Le livret...

L'étude hydrogéologique

Les risques qui menacent
notre alimentation en eau potable

L'étude d'impact produite par EDF Renouvelables dans sa demande d'autorisation environnementale comprend **une étude hydrogéologique**.

Photo extraite
du site Facebook
de la Commune de Pradelles
(Publication du 12 mars 2021)
avec ce commentaire :

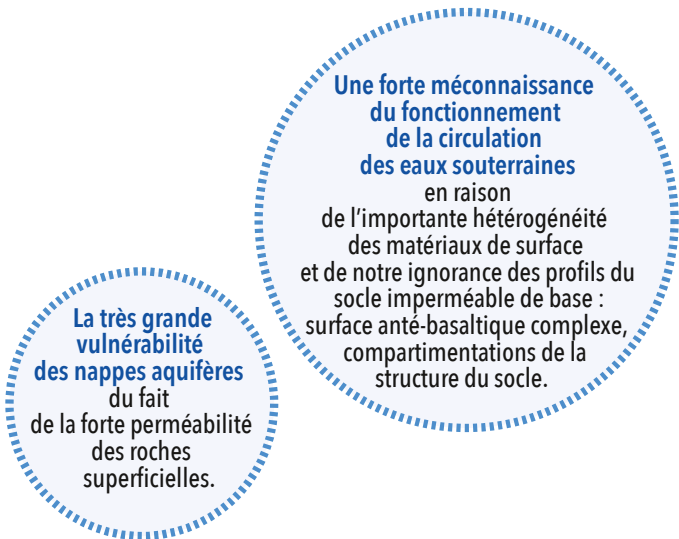
*"la seule source de Pradelles
qui coule en direction de la Loire ;
elle est alimentée par la même
nappe phréatique que
les sources qui alimentent le
bourg en eau potable »*
